**Nuova Sede Reply
Ex Caserma De Sonnaz
Torino**

Relazione Illustrativa - Variante al Permesso di Costruire ai sensi dell'art.14 comma 1 Bis DPR 6 giugno 2001 n.308

18I088-X-CVP-XX-XX-MG-A-2013-G

NOVEMBRE 2022

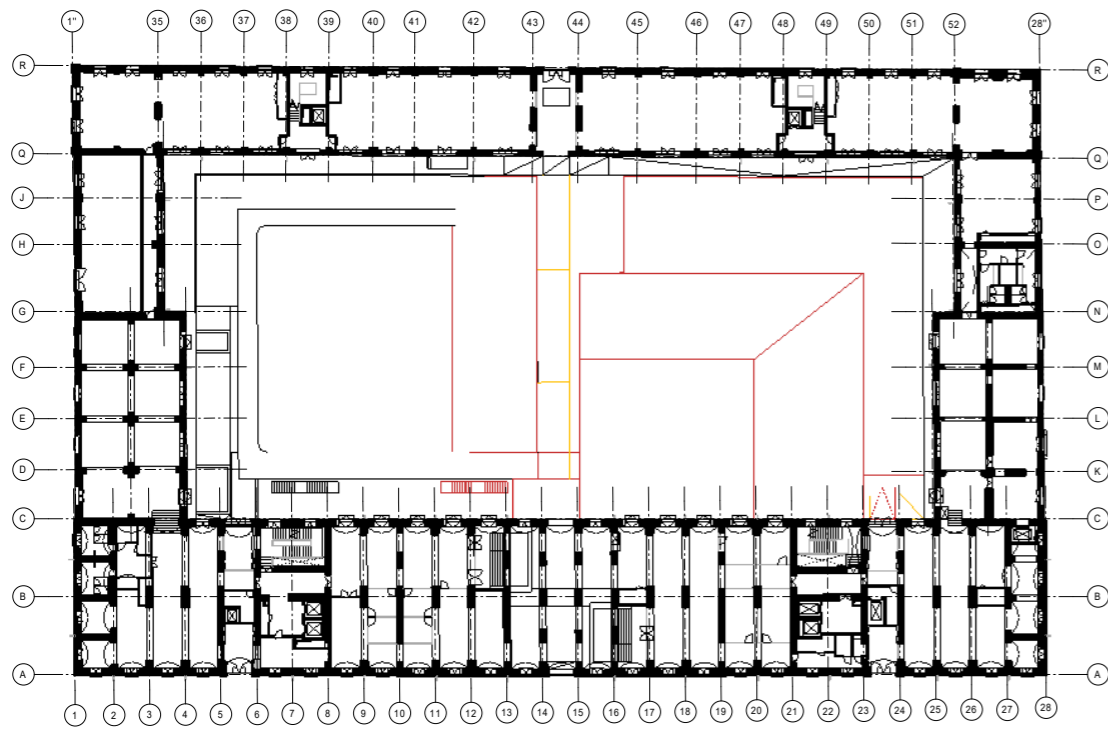
L'intervento prevede l'inserimento di un secondo piano interrato dove si sviluppa la destinazione d'uso principale di Auditorium e superficie di locali tecnici destinati alla messa in servizio del volume auditorium. L'accesso all'auditorium avviene attraverso uno spazio di circolazione collegato al primo piano interrato della manica sud, dove sono presenti tra tutti una sala regia e locali spogliatoi destinati agli operatori.

PROGETTO DI VARIANTE AL PDC -L00- PIANO TERRA

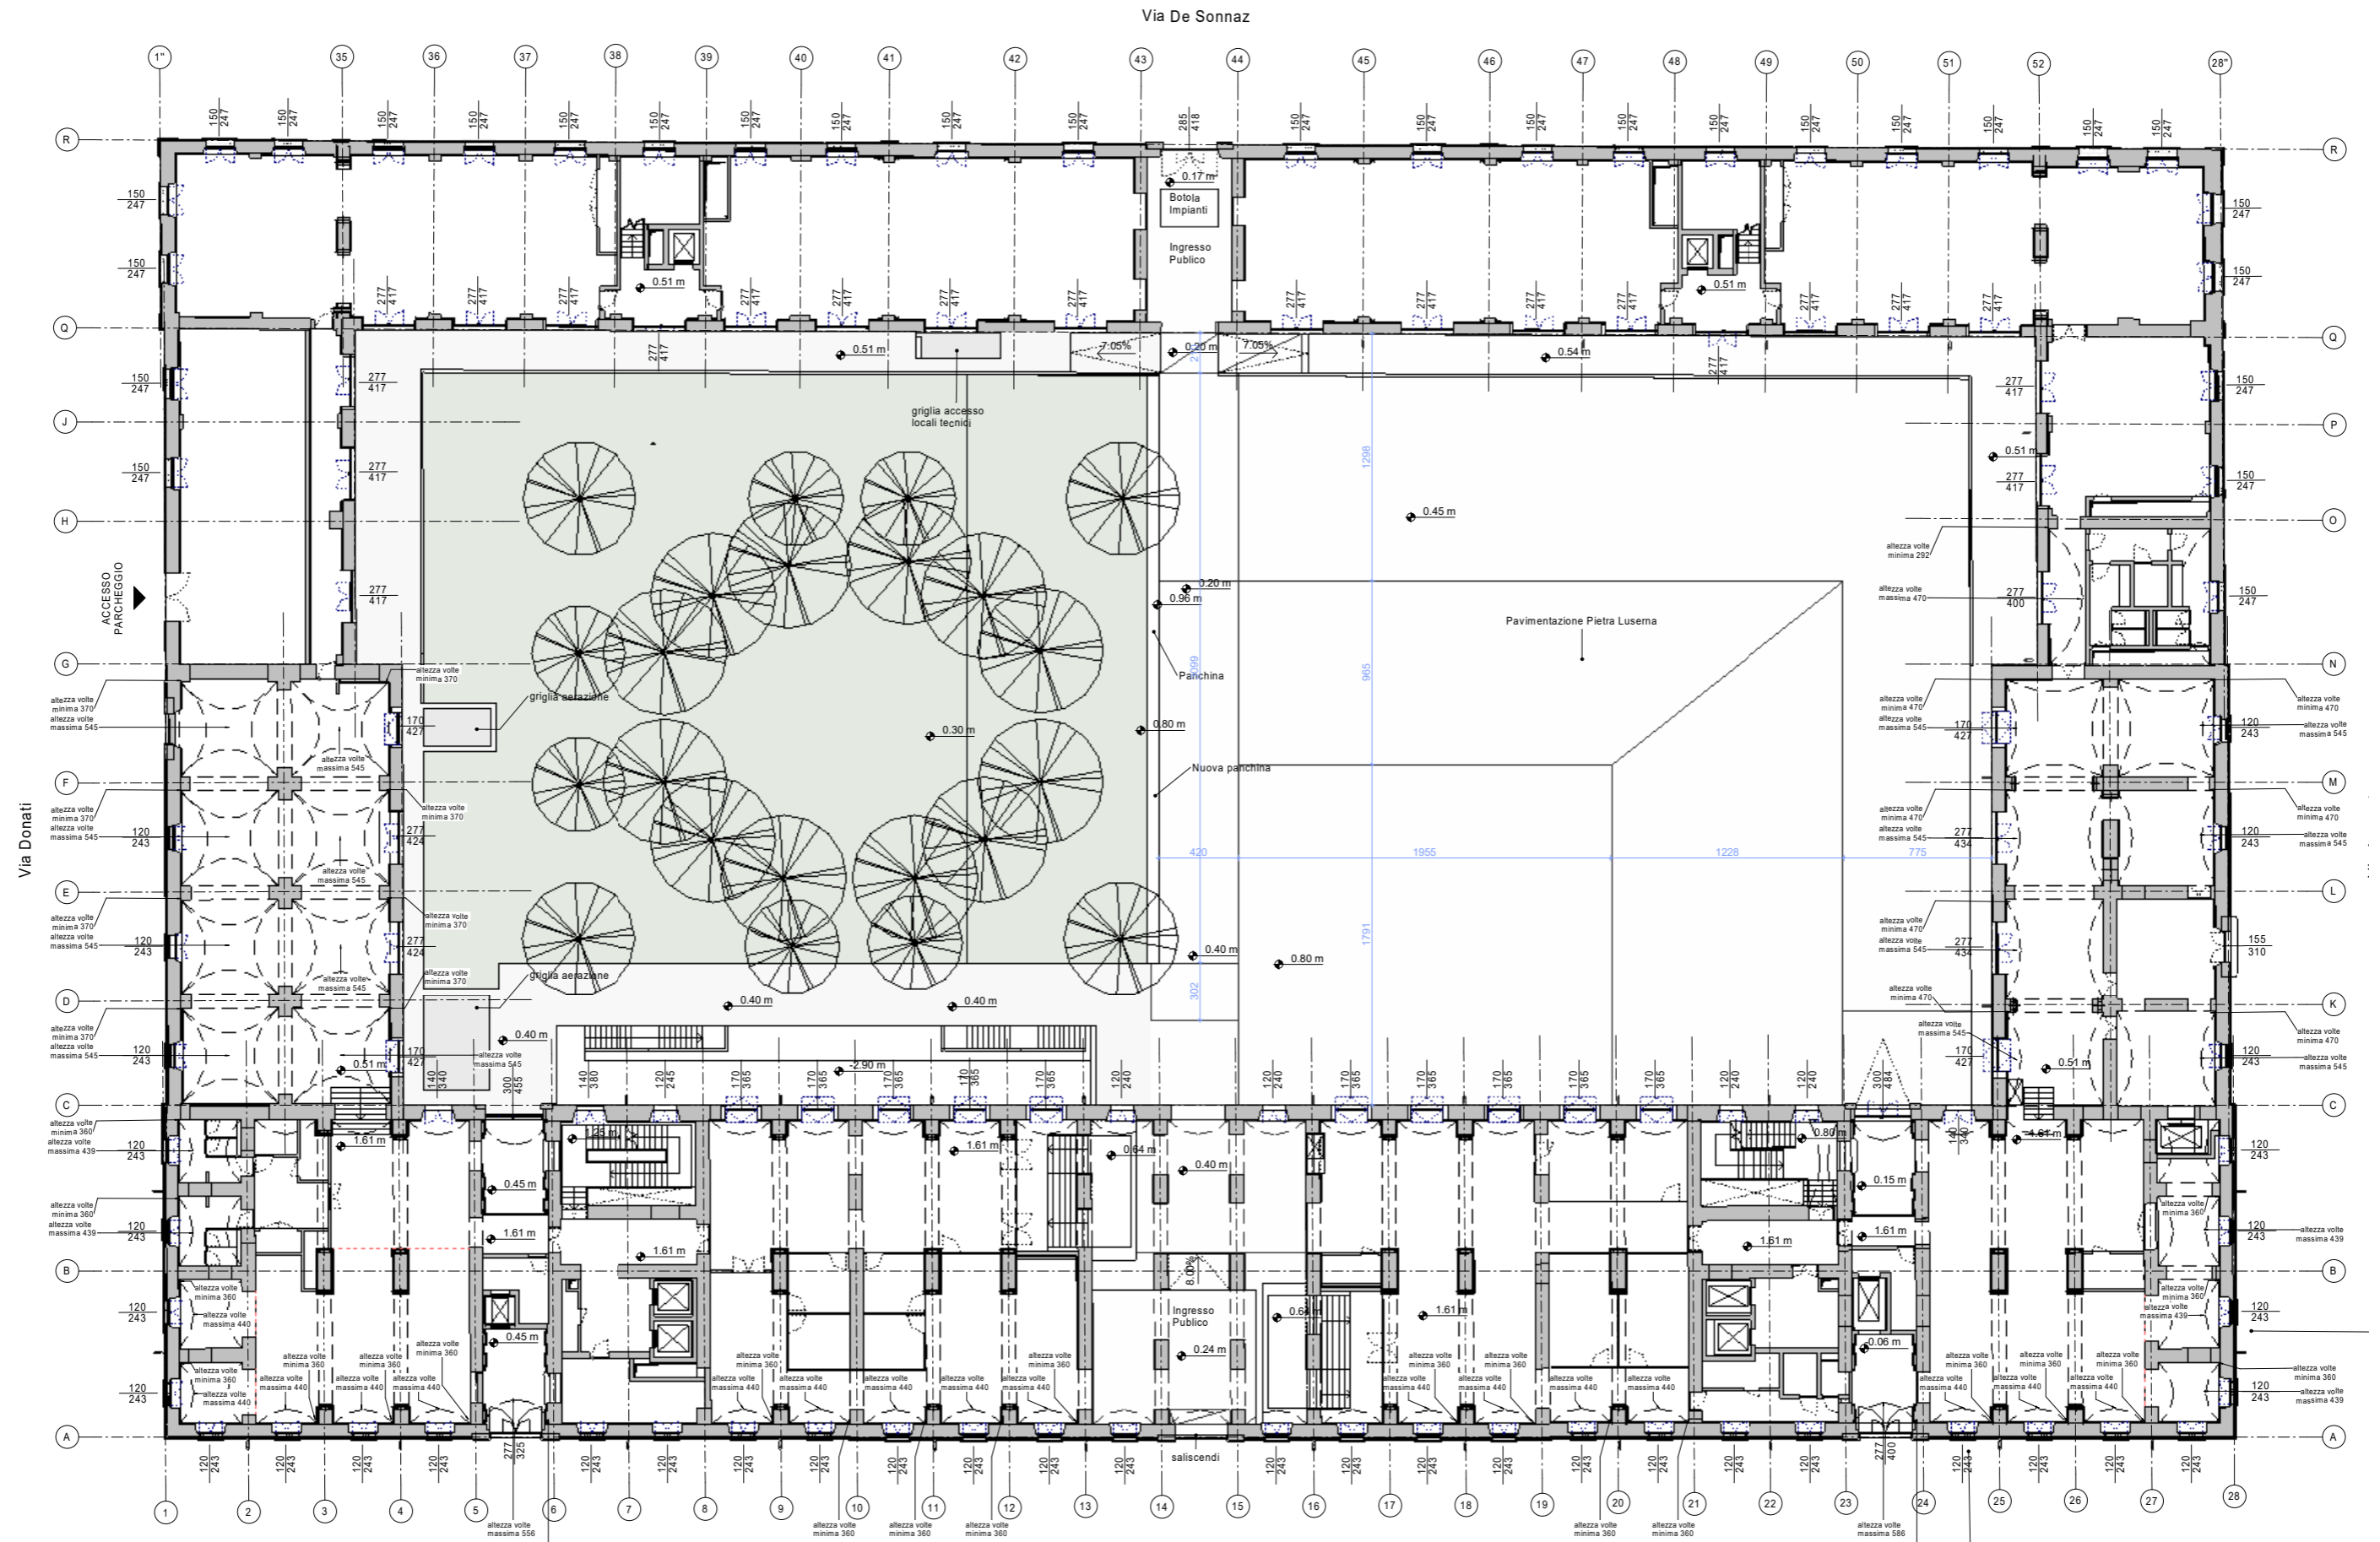
L'introduzione del volume Auditorium non impatta su quanto precedentemente approvato a eccezione delle aree esterne dove è prevista la riprogettazione del cortile interno con nuove quote per la porzione di cortile a copertura dell'auditorium interrato, queste modifica di quote esistenti sono dovute alla volontà di recupero del muro della cittadella storica rinvenuta all'interno del cortile, l'intento progettuale è quello di integrare questa preesistenza storica intervenendo con un risanamento conservativo del muro storico. Per questo motivo le strutture a copertura dell'auditorium e il relativo pacchetto di pavimentazione porteranno ad un leggero aumento in parte dell'altezza rispetto alla quota esterna esistente (+50cm rispetto all'esistente), il tutto raccordato con lievi pendenze per determinare una piazza continua.

All'innalzamento della corte interna soprastante la sagoma dell'auditorium si intende contrapporre l'innalzamento graduale dell'area verde verso il «corridoio urbano» (passaggio pubblico interno) che collega la manica nord con la manica Sud, un elemento architettonico che prende la funzione di panchina demarcherà la variazione di quota dell'area verde.

PROGETTO DI VARIANTE AL PDC - Verifica Della SLP

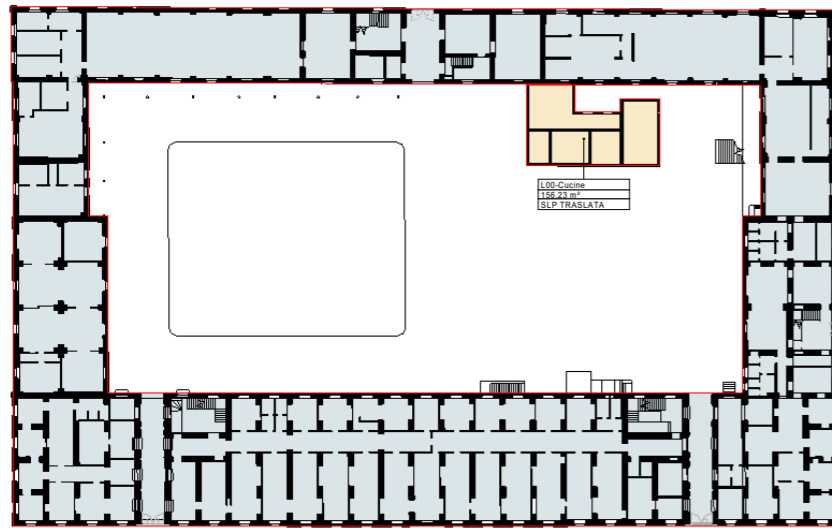
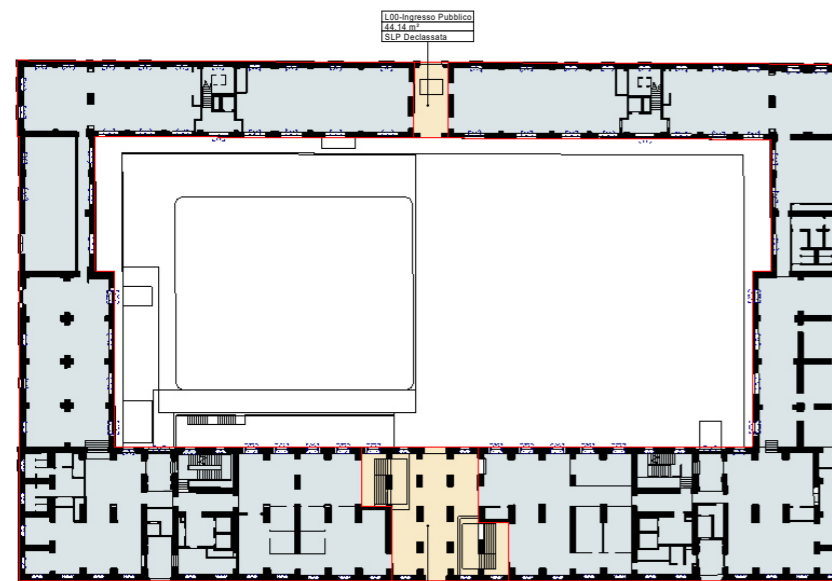
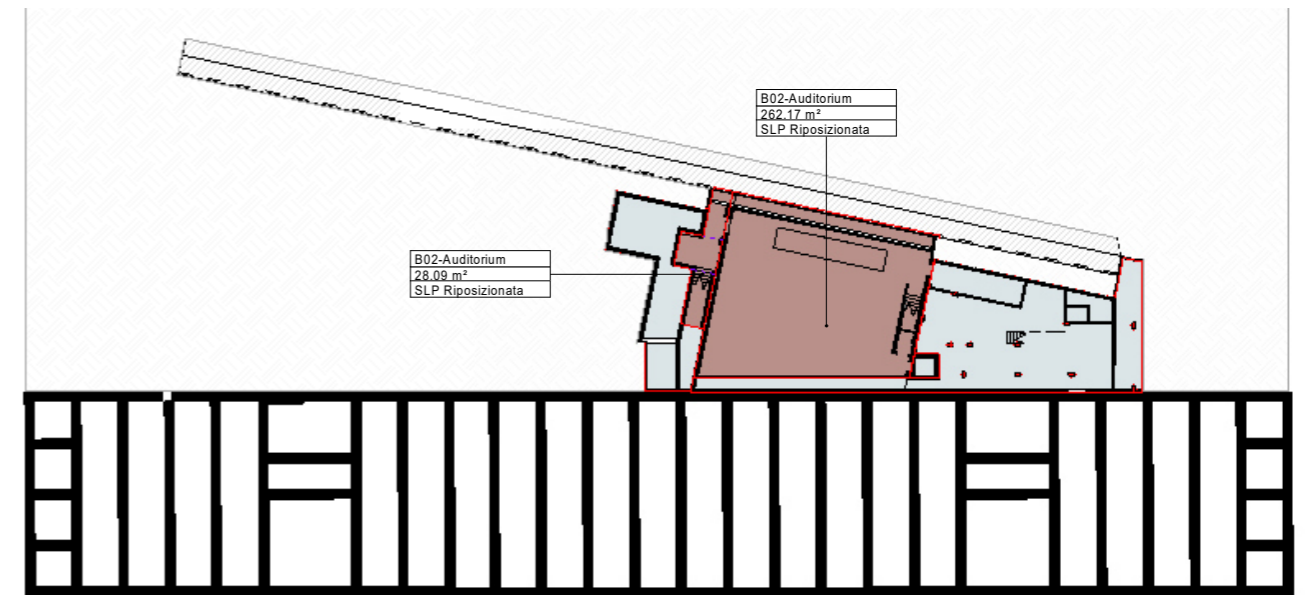
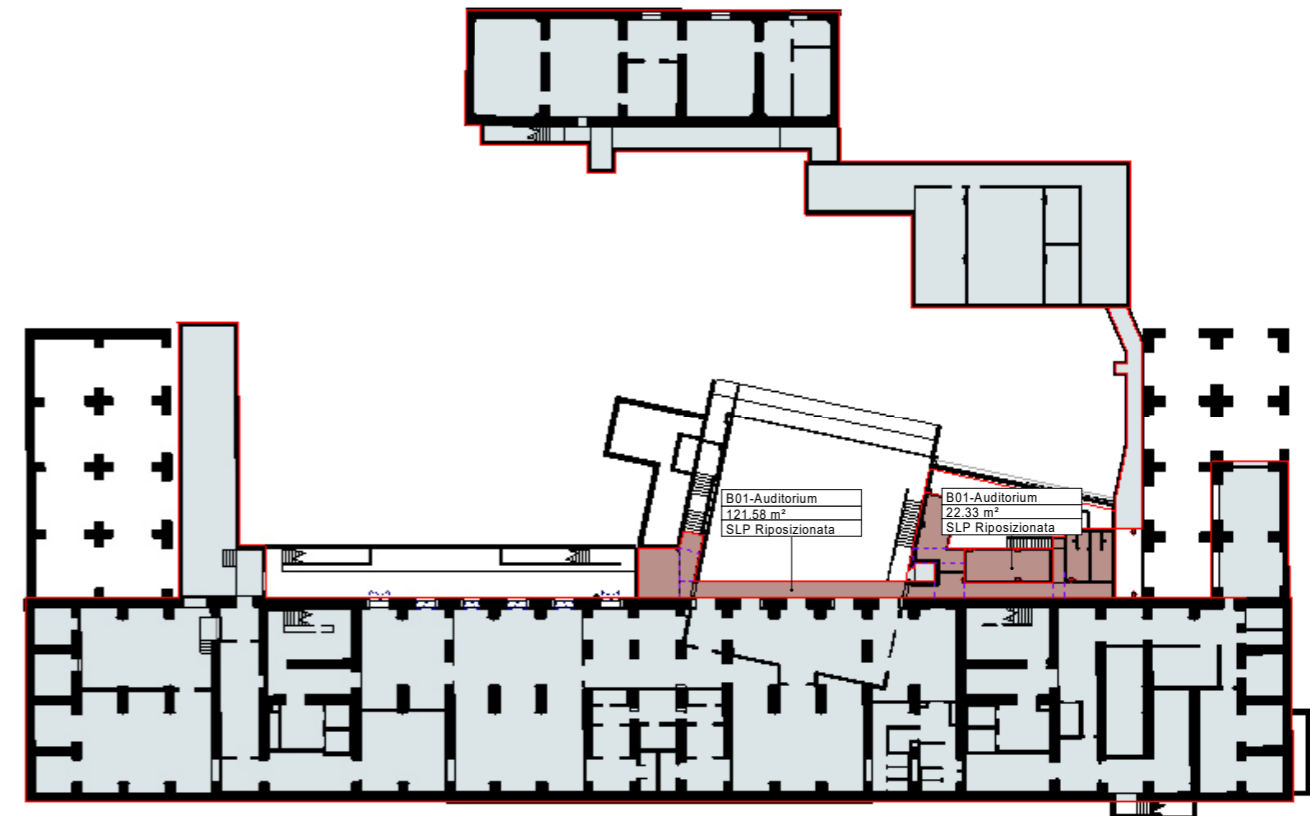
La SLP riposizionata fuori sagoma, a funzione Auditorium è stata determinata considerando che :

- 1.Lo stato legittimo ha declassato la superficie degli androni ad uso pubblico che invece nello stato di fatto antecedente il PDC N. 2019-15-530 determinavano una SLP ;
- 2.La demolizione del corpo basso autorizzata nel precedente PDC presente all'interno del cortile (avvenuta mediante il precedente patto autorizzativo è resa possibile in accordo con la variante al PRG che prevede la possibilità di liberare la corte interna da bassi fabbricati o superfetazioni incoerenti) l'ha generato SLP riposizionabile;

SLP RIPOSIZIONABILE : 457,29 Mq

SLP TRASLATA fuori sagoma : 434,17 Mq
